核燃料物質の加工の事業に係る保安規定

新 旧 対 照 表

令和 3 年 7 月

三菱原子燃料株式会社

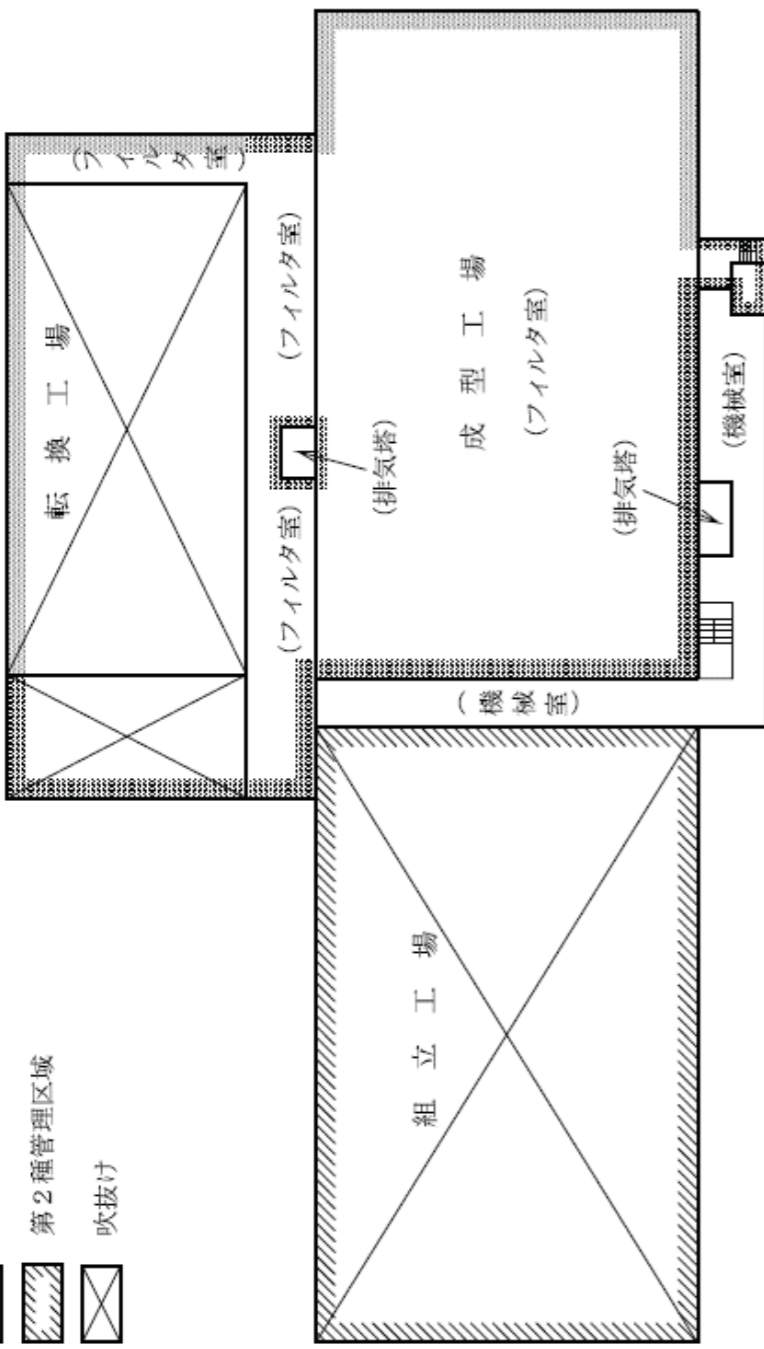
変更前（令和3年3月16日付け認可）	変更後	変更理由
<div data-bbox="203 261 983 1305" style="border: 1px solid black; height: 654px; width: 348px;"></div>	<div data-bbox="1019 217 1839 1310" style="border: 1px solid black; height: 685px; width: 366px;"></div>	<p>(1) 事業許可、設工認内容の反映。</p> <ul style="list-style-type: none"> ・ 廃水処理所撤去 ・ 第1、第2廃棄物倉庫、汚染機材保管倉庫撤去 ・ 発電機室新設 ・ 第1廃棄物処理所に前室設置 ・ 放射線管理棟に前室設置 ・ 加工棟に前室追加（従来から設置されているが、記載がなかったため）

変更前 (令和3年3月16日付け認可)	変更後	変更理由
		<p>(1) 事業許可、設工認内容の反映。</p> <ul style="list-style-type: none"> ・ 廃棄物一時貯蔵所に前室設置 (第2種管理区域) ・ 原料倉庫前室を第2種管理区域化 ・ 第1、第2廃棄物倉庫及び汚染機材保管倉庫撤去 ・ 組立工場飲水泉移設に伴い削除 ・ 間仕切り適正化。 ・ 部屋名称を適正化。 ・ 図タイトルを適正化。 <p>・ 空シリンダを保管する場合はフェンス境界から距離を置くことを記載。</p>

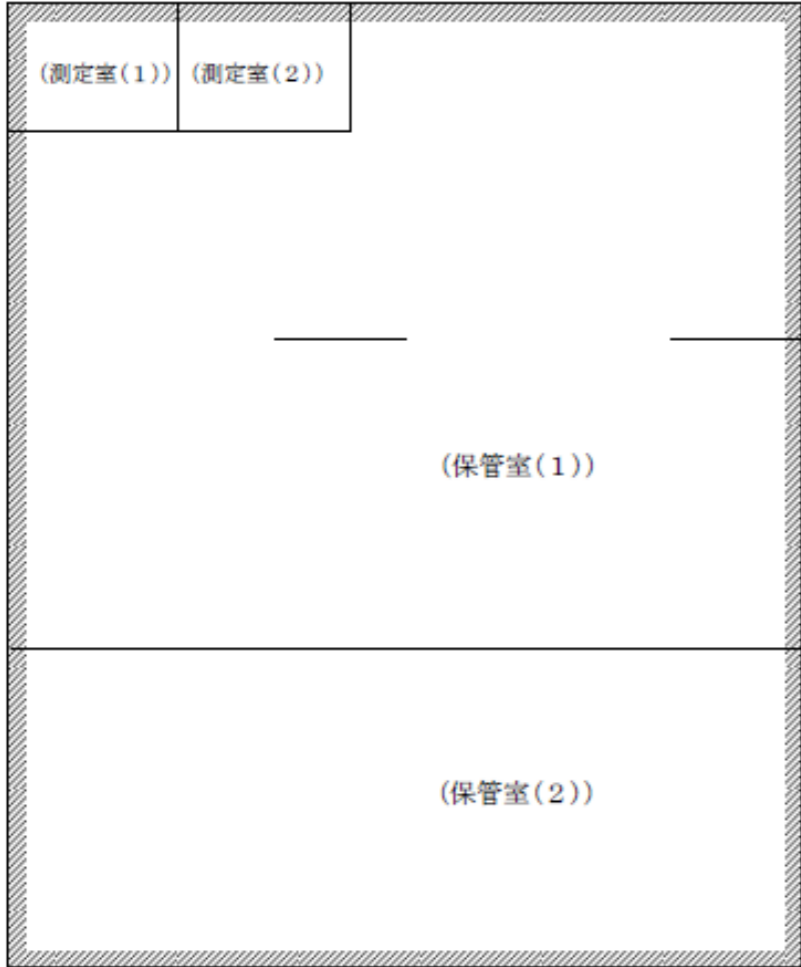
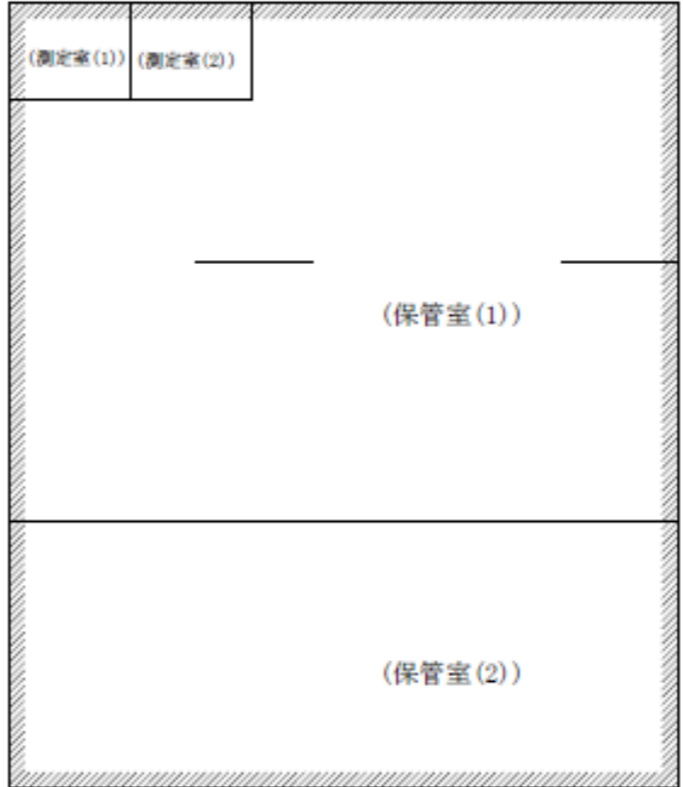
変 更 前 (令和3年3月16日付け認可)	変 更 後	変 更 理 由
<div data-bbox="311 520 1196 898" data-label="Diagram"> </div> <div data-bbox="638 1123 964 1249" data-label="Text"> <p>凡 例  第1種管理区域</p> </div> <div data-bbox="430 1417 1083 1470" data-label="Caption"> <p>第2図(5) 管理区域の区分図(廃水処理所)</p> </div>	<p style="color: red; text-align: center;">削除</p>	<p>(1) 事業許可、設工認内容の反映。</p> <p>・ 廃水処理所撤去に伴い削除 (以降、図番号繰り上げ)</p>

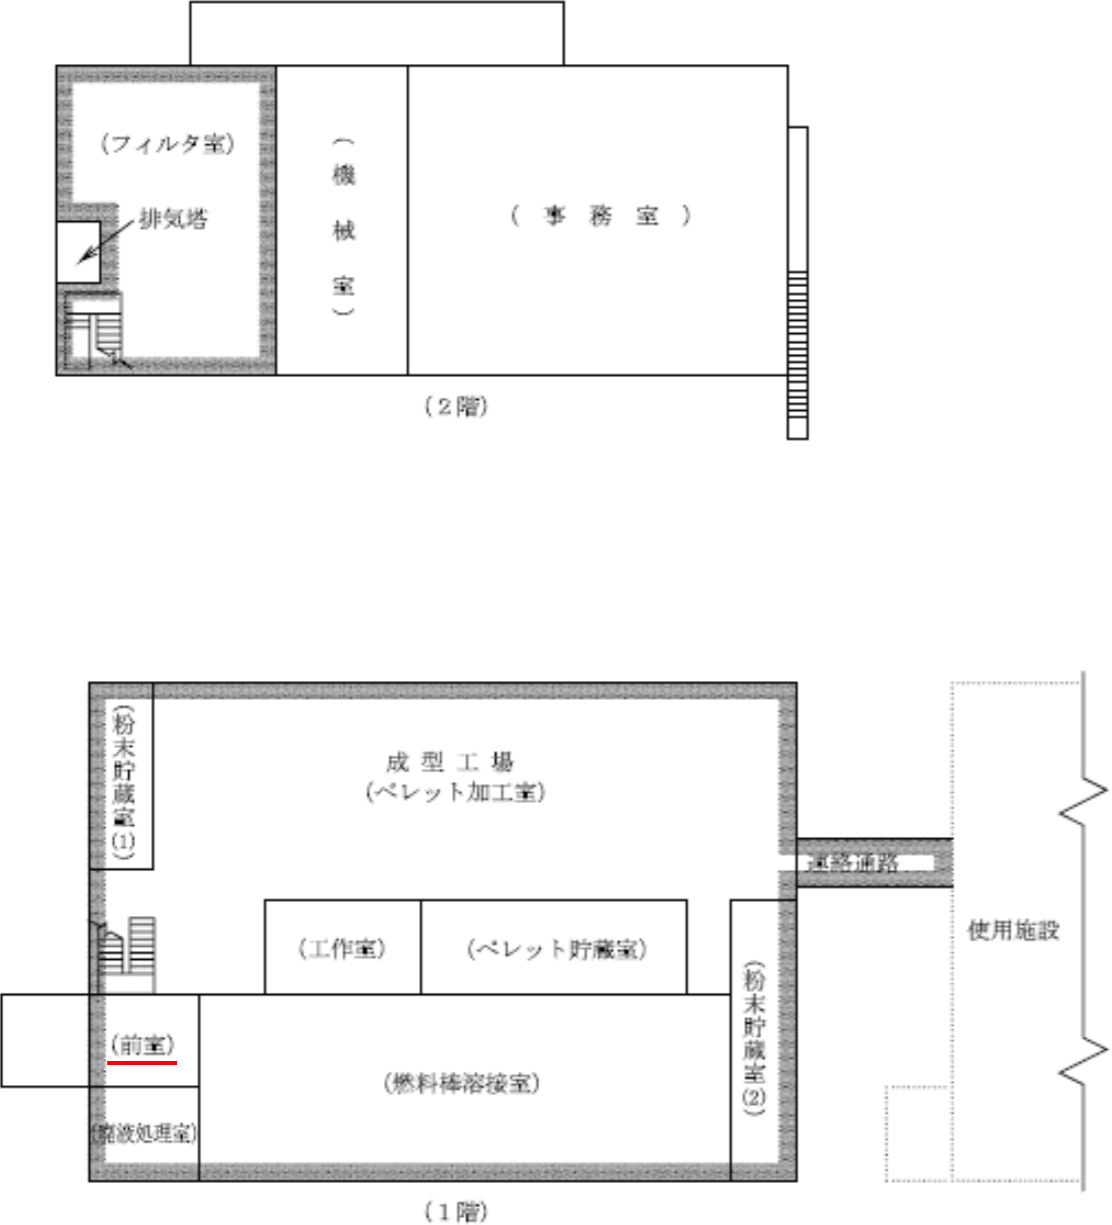
変更前 (令和3年3月16日付け認可)	変更後	変更理由
<p>2階部屋配置図</p>  <p>1階部屋配置図</p>  <p>地階配置図</p>  <p>凡例</p> <ul style="list-style-type: none"> 第1種管理区域 <p>第2図(6) 管理区域の区分図 (シリンダ洗浄棟、第1及び第2廃棄物処理所)</p>	<p>2階部屋配置図</p>  <p>1階部屋配置図</p>  <p>地階配置図</p>  <p>凡例</p> <ul style="list-style-type: none"> 第1種管理区域 第2種管理区域 吹抜け <p>第2図(5) 管理区域の区分図(シリンダ洗浄棟,第1及び第2廃棄物処理所)</p>	<p>(1) 事業許可、設工認内容の反映。</p> <ul style="list-style-type: none"> ・第1廃棄物処理所に前室設置 (第2種管理区域) ・シリンダ洗浄棟前室を第2種管理区域化 ・凡例を適正化。 ・部屋名称の適正化。

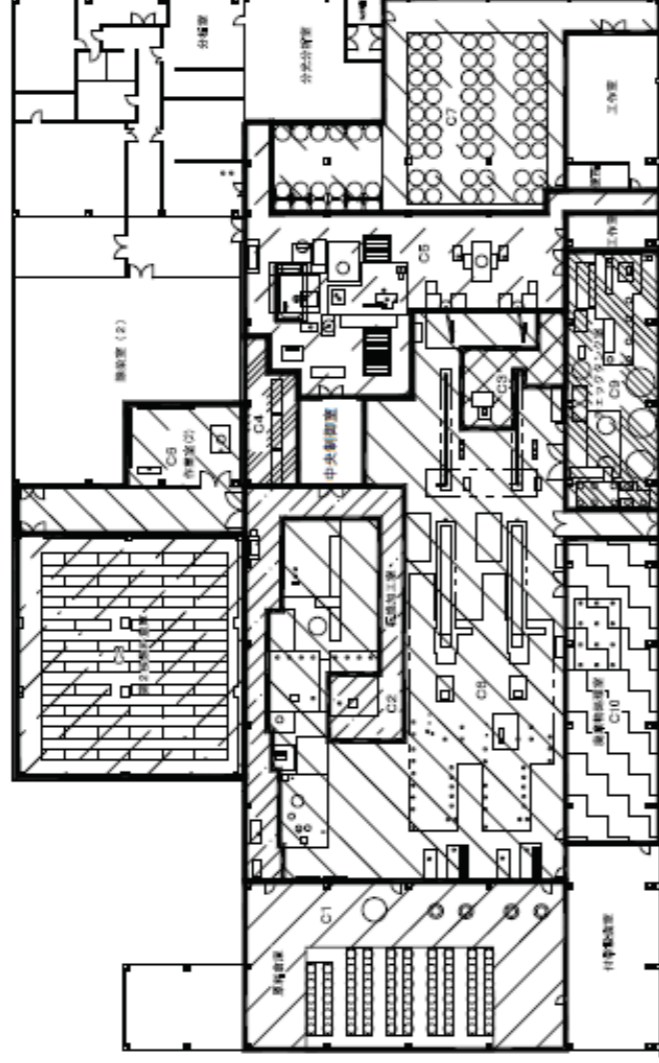
変更前 (令和3年3月16日付け認可)	変更後	変更理由
<p>凡例</p> <ul style="list-style-type: none"> 周辺監視区域境界(人の居住しない区域) 人の居住する可能性のない区域 保安区域 <p>第2図 (10) 保安区域</p>	<p>凡例</p> <ul style="list-style-type: none"> 周辺監視区域境界(人の居住しない区域) 人の居住する可能性のない区域 保安区域 <p>第2図 (9) 保安区域</p>	<p>(1) 事業許可、設工認内容の反映。</p> <ul style="list-style-type: none"> ・発電機室新設に伴い、保安区域を動力棟から発電機室に変更 ・自動火災報知設備を警備所から放射線管理棟(安全管理室)へ移設に伴い、警備所を保安区域から除外

第3図(1) 転換工場,第2核燃料倉庫,除染室・分析室 台車及び電動リフト使用エリア図

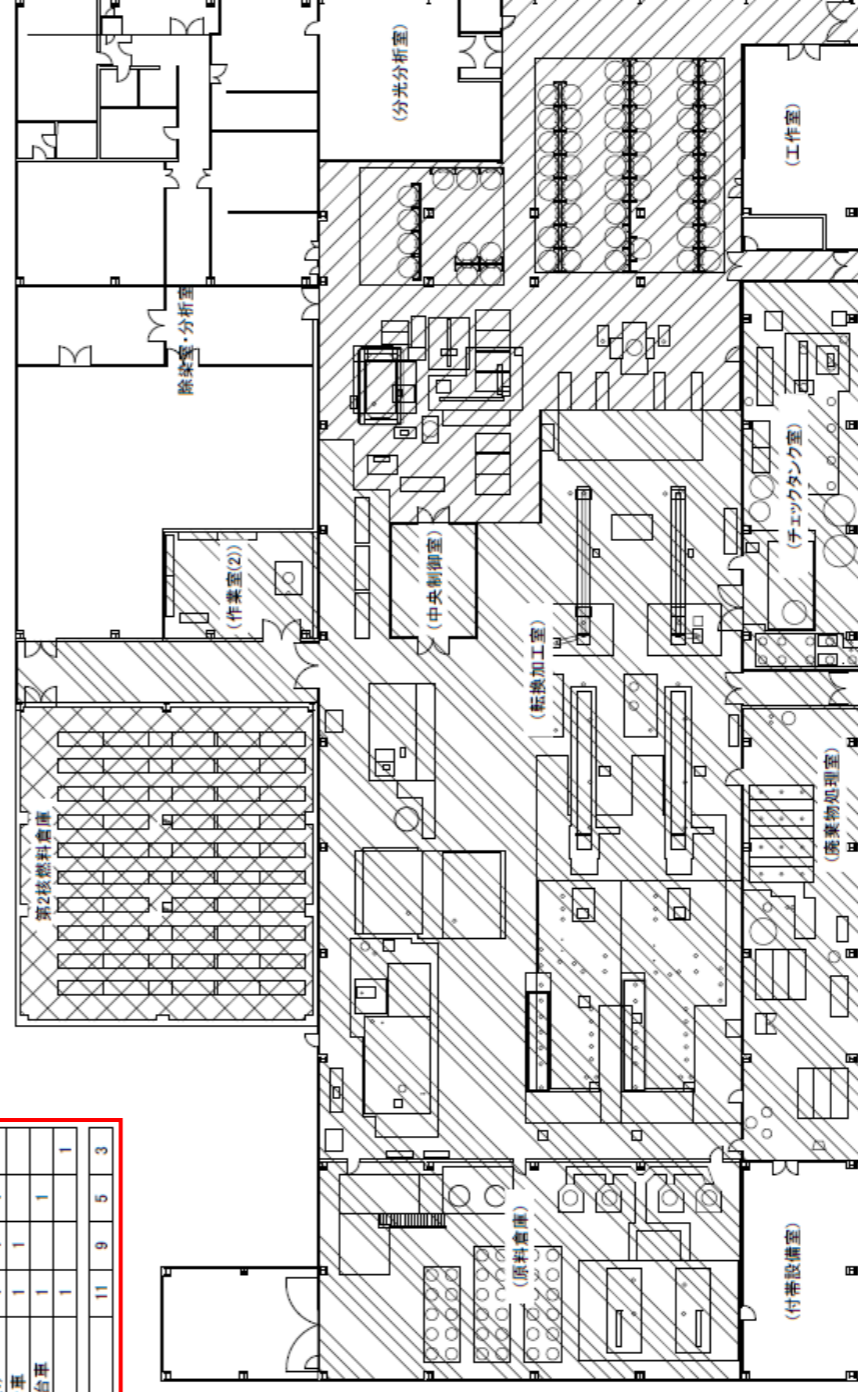
- (1) 事業許可、設工認内容の反映。
- ・台車及び電動リフト使用エリアの適正化
 - ・台車名称の適正化
 - ・図タイトルの適正化

第3図(2) 成型工場 台車使用エリア図

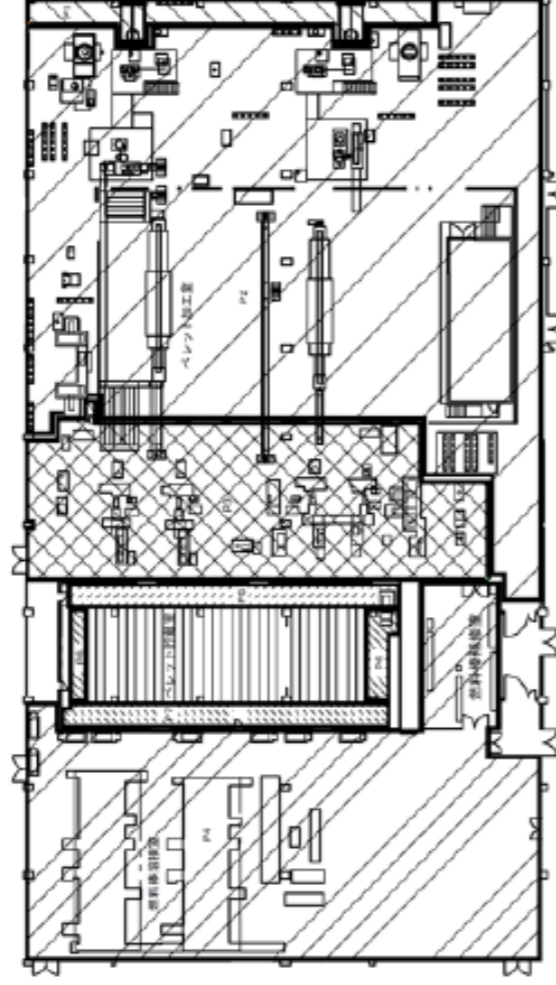
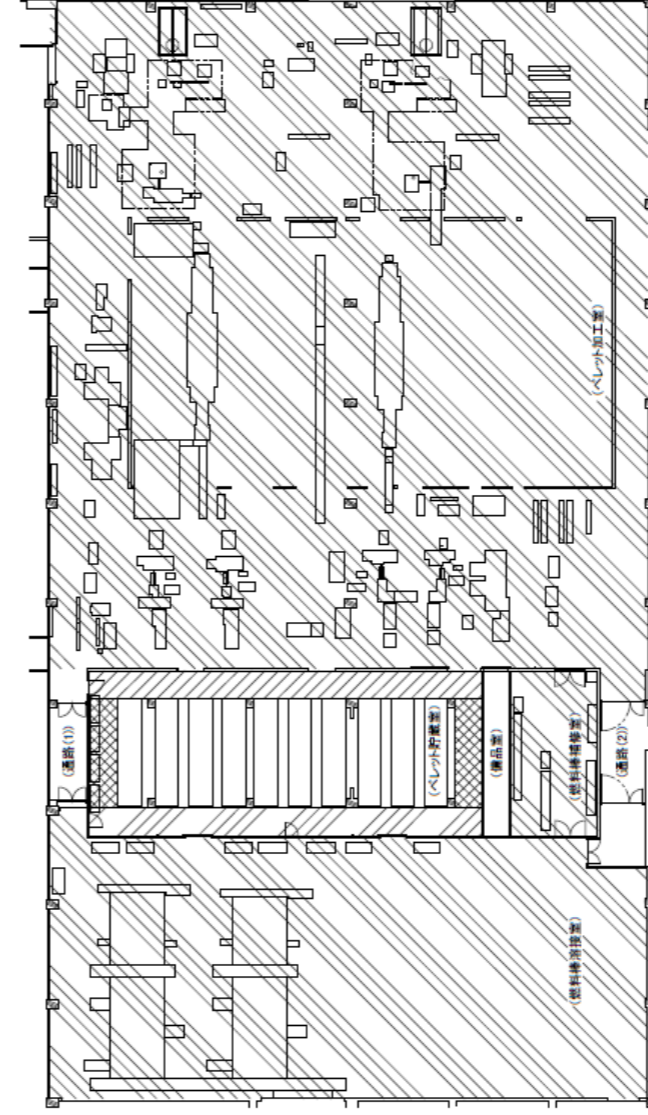
- (1) 事業許可、設工認内容の反映。
- ・台車使用エリアの適正化
 - ・台車名称の適正化

第3図(4) 加工棟 台車及び電動リフター使用エリア図

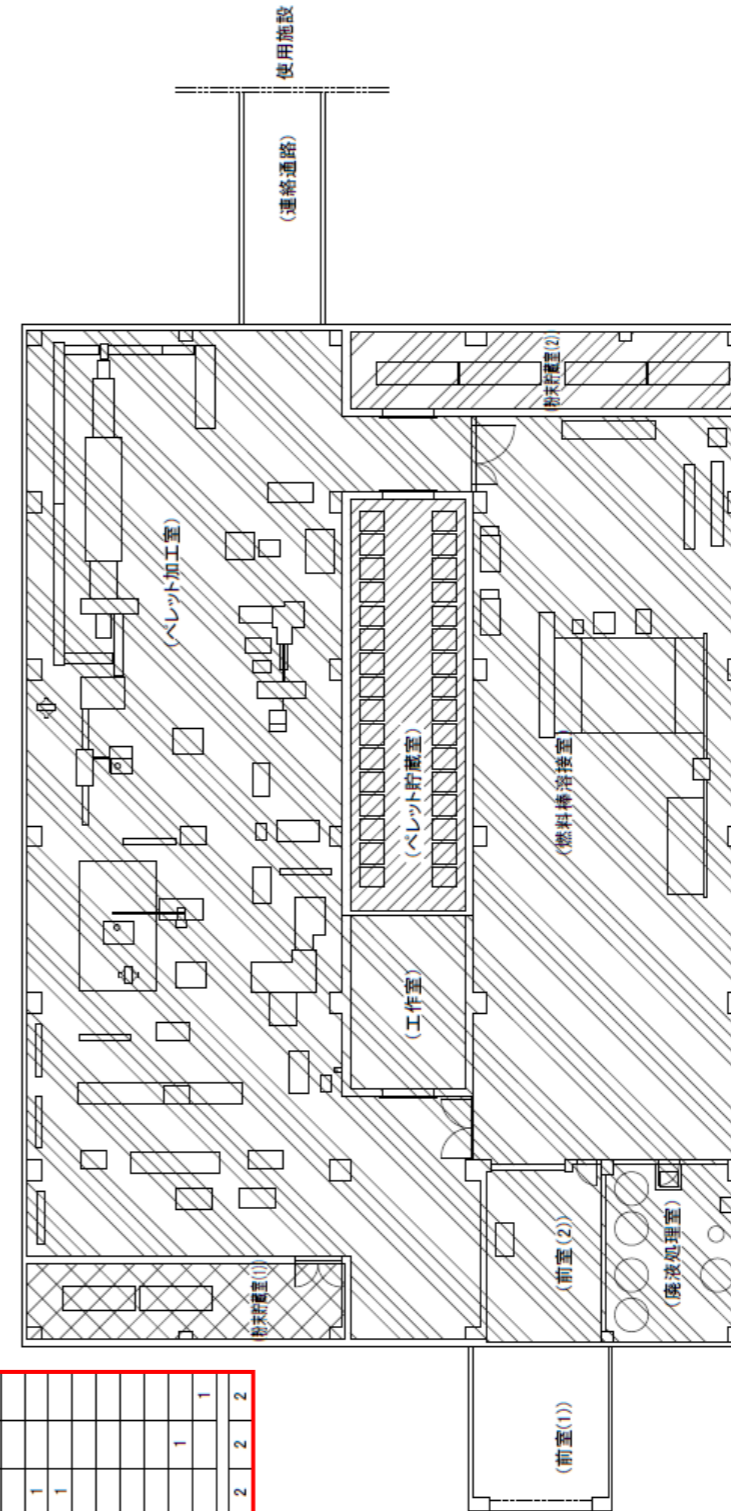
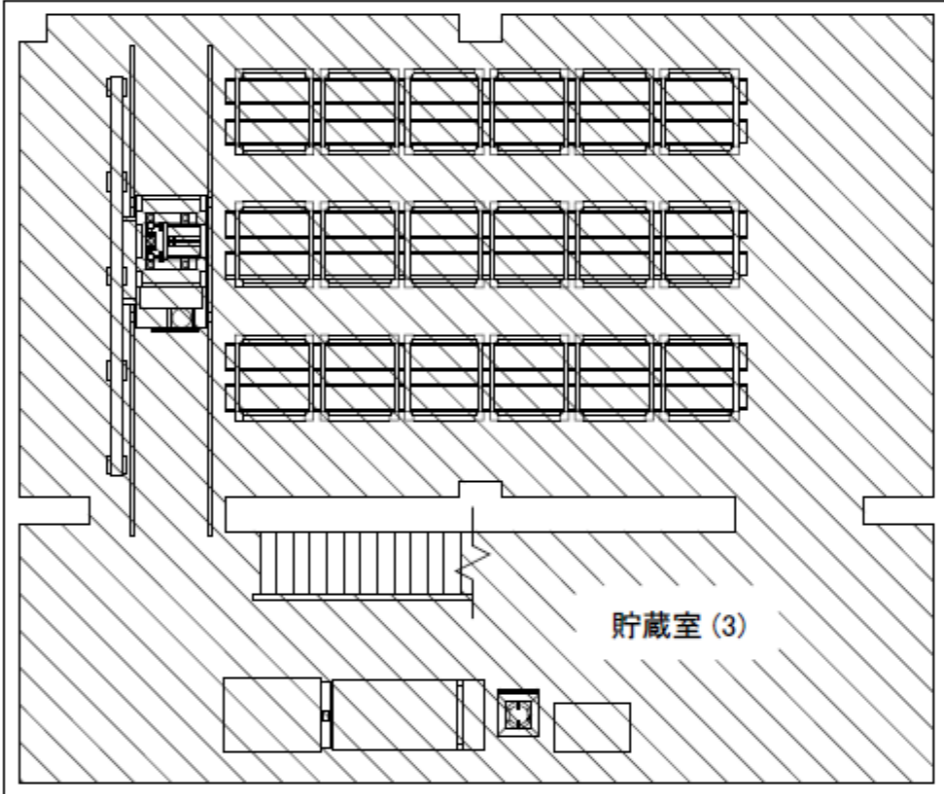
- (1) 事業許可、設工認内容の反映。
- ・ 台車及び電動リフター使用エリアの適正化
- ・ 台車名称の適正化
- ・ 図タイトルの適正化

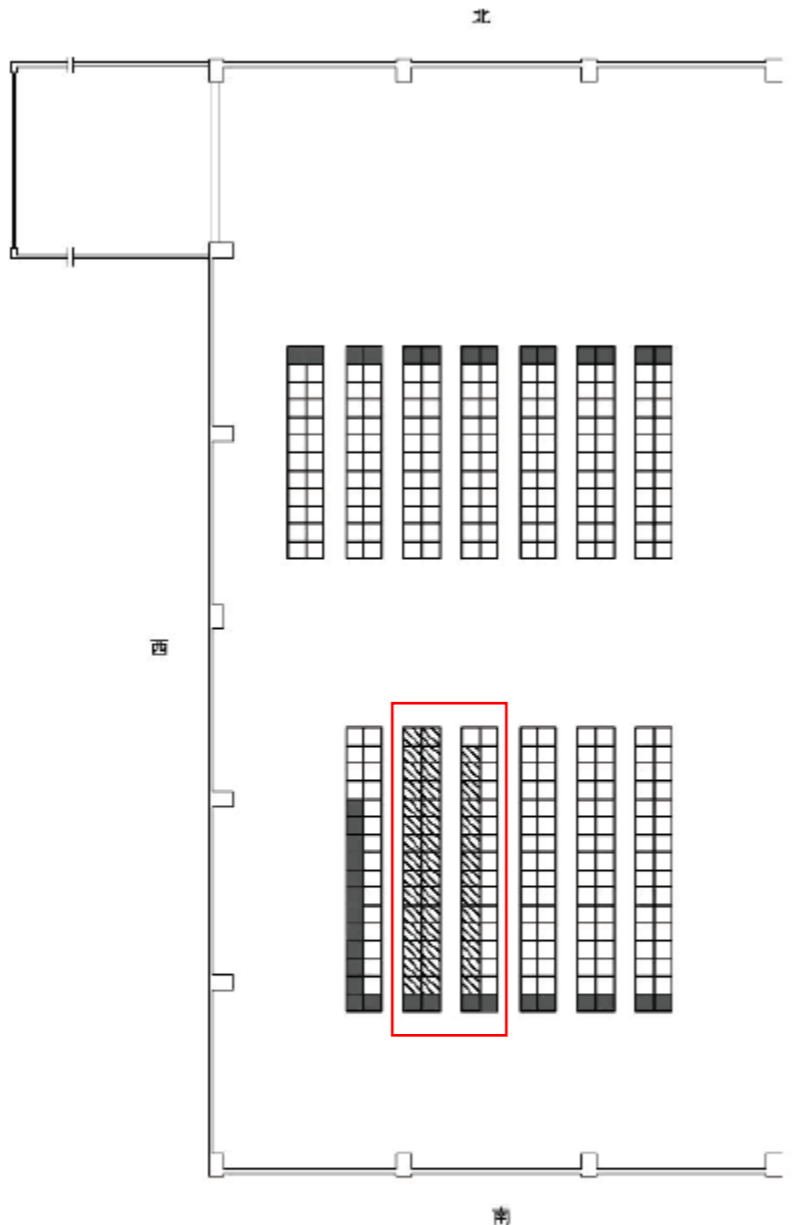
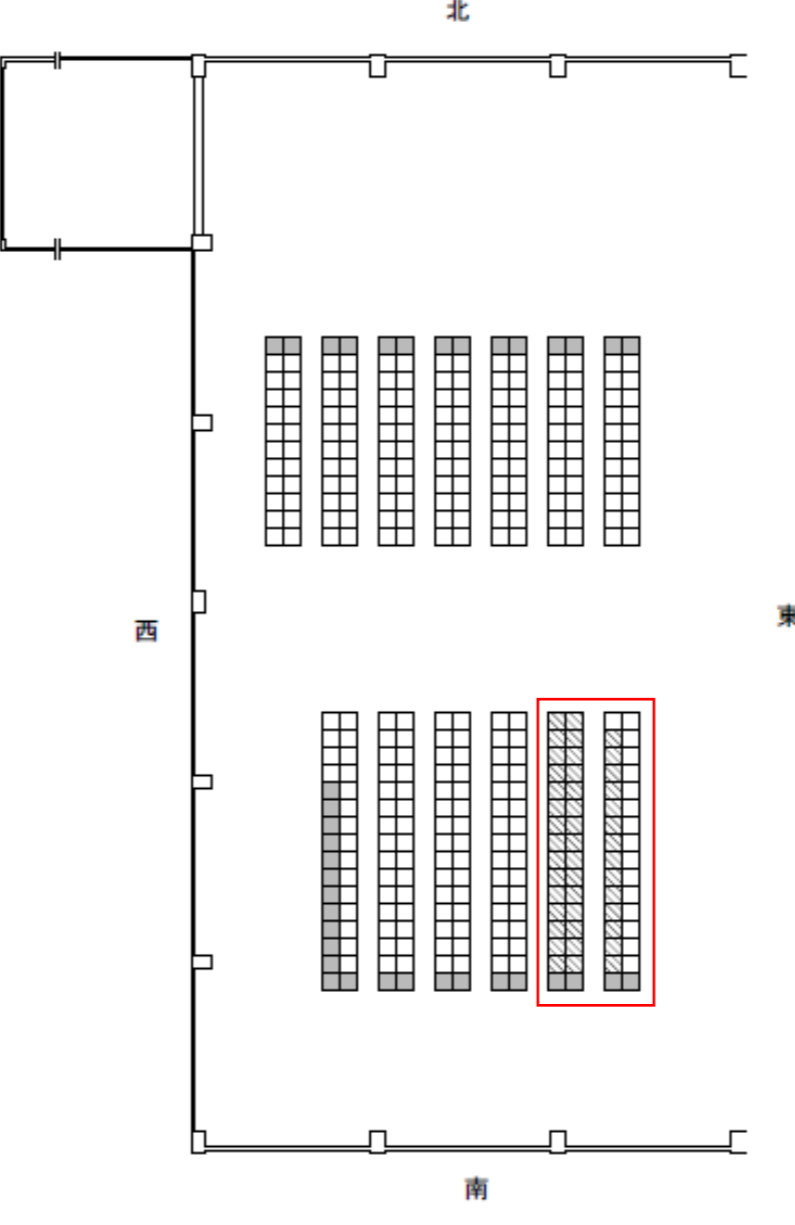
変更前（令和3年3月16日付け認可）	変更後	変更理由
<div data-bbox="474 567 1053 1669" data-label="Diagram"> </div>	<p style="text-align: center; color: red;">削除</p>	<p>(1) 事業許可、設工認内容の反映。</p>
